Information an alle Teilnehmer

Projekt:: KITA Zum Bahnhof 5
Fachlos: FL 07 Fenster und Außentüren
Vergabenummer2024-65-00192

2. Nachricht

● **Typ 7 1 X**
 horizontale Schnitte 1-1/4-4/1-1
 vertikale Schnitte A-A/H-H
 K-K/E-E

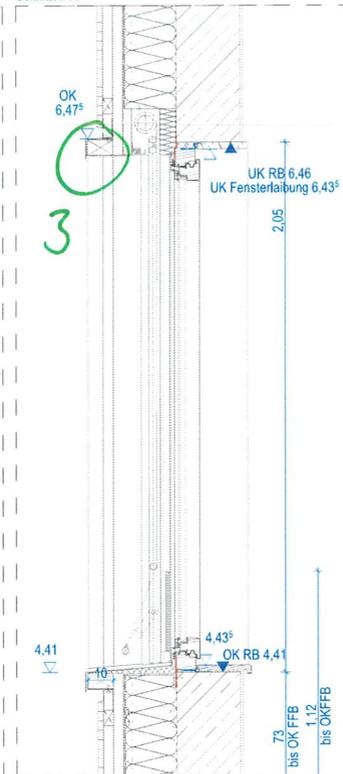
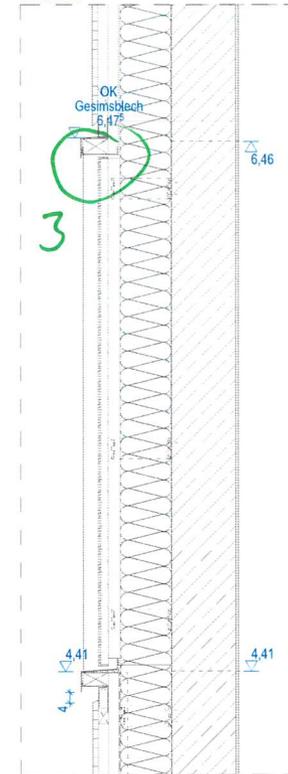
"...in den Ausführungsplänen / Zeichnungen sind seitlich und oben, äußere Leibungsbekleidungen eingezeichnet (Abmessung und Material unbekannt).

Wer / welches Gewerk bringt die Leibungsverkleidungen (1 gekennzeichnet)?

Wer / welches Gewerk bringt das mittlere aufrechte Profil (2 gekennzeichnet)?

Wer / welches Gewerk bringt die obere Sturzverkleidung / Kastenblendverbreiterung (3 gekennzeichnet)?

Die Leibungsverkleidungen 1 und 2 sollen vom Fensterbauer mit geliefert werden da sie auch als Unterkonstruktion zur Montage des Lochbleches (2) dienen.

Im Sturz Bereich (3) ist nur die Untersicht vom Fensterbauer herzustellen, die Verkleidung des Gesimsbalkens erfolgt durch den Fassadenbauer/ Metallbauer
